**ASUNTO: ALEGACIONES PROPUESTA DE PROYECTO DE PLAN  
HIDROLÓGICO 2022-2027.  
CICLO 2022-2027**

**A LA CONFEDERACIÓN HIDROGRÁFICA DEL SEGURA**

Figura 3-13. Plano de calados para la Rambla de El Albuñón y la Rambla de Miranda. SNCZI

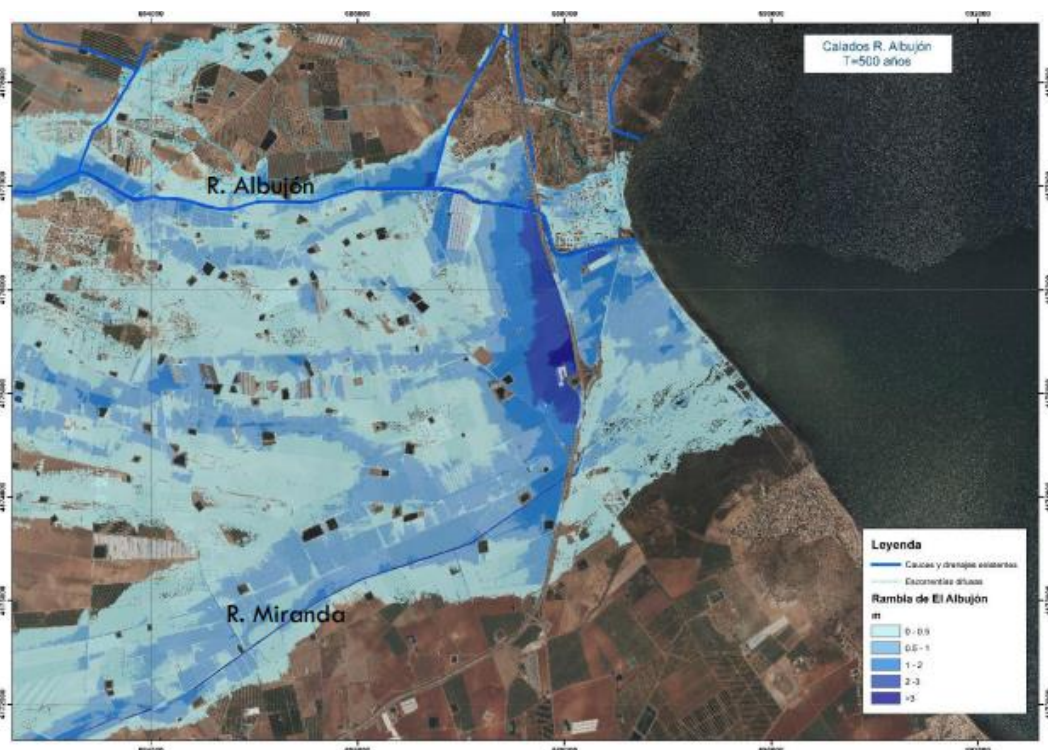
Como puede verse en la imagen anterior, se observa claramente el efecto de retención que genera el talud de la autopista AP7 sobre el flujo desbordado de la Rambla de El Albuñón y la Rambla de Miranda (más al sur). Este efecto de almacenamiento en la zona donde desagua el D7 alcanza calados superiores a los 2 m para el periodo de retorno de 500 años.

Por lo expuesto anteriormente no se alcanza a entender que, en apariencia, no se llegue a contemplar en ninguno de los casos el aumento de la inundabilidad debido al efecto que genera el talud de la AP-7 sobre las viviendas aguas arriba de ésta.

FIGURA 5. Zonas de flujo preferente de las ramblas de la Maraña y el Albuñón. Lomas de Rame no tiene afección de la rambla de la Maraña y apenas de la del Albuñón.

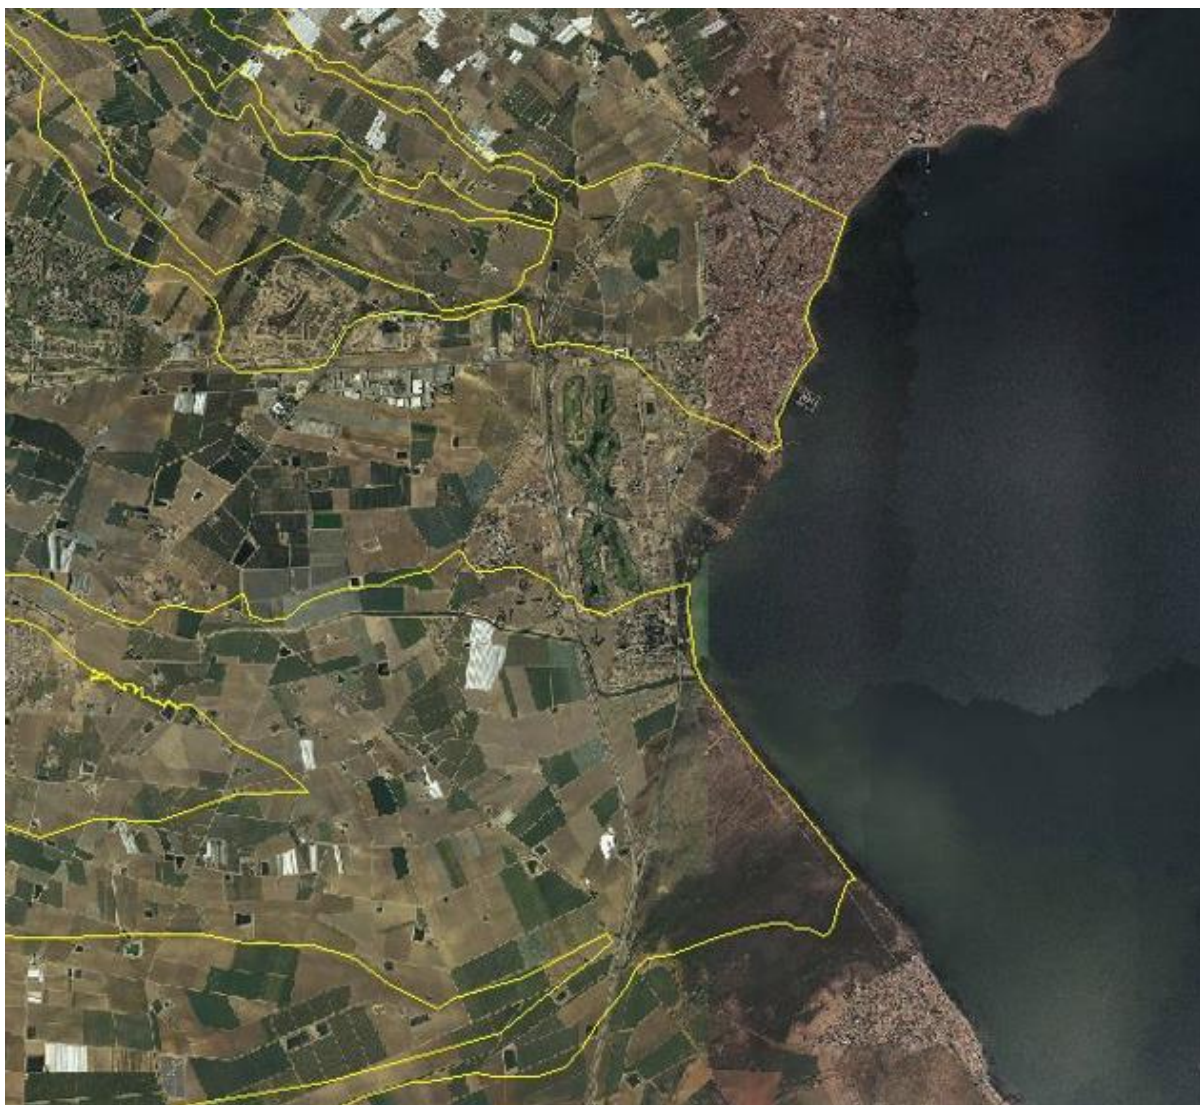
De esta cita cabe deducir que el planteamiento que presenta la propia CHS de la medida 1895 del PdM no ha sido suficientemente estudiado dada la situación que el propio encauzamiento del Albuñón, la configuración del trazado de la AP-7 y la propia configuración topográfica de la zona generarían a esta solución.

Esto ha hecho que la población de Las Lomas del Rame alarmada por las consecuencias que pudieran derivar de tales actuaciones se movilizan en contra de las mismas.
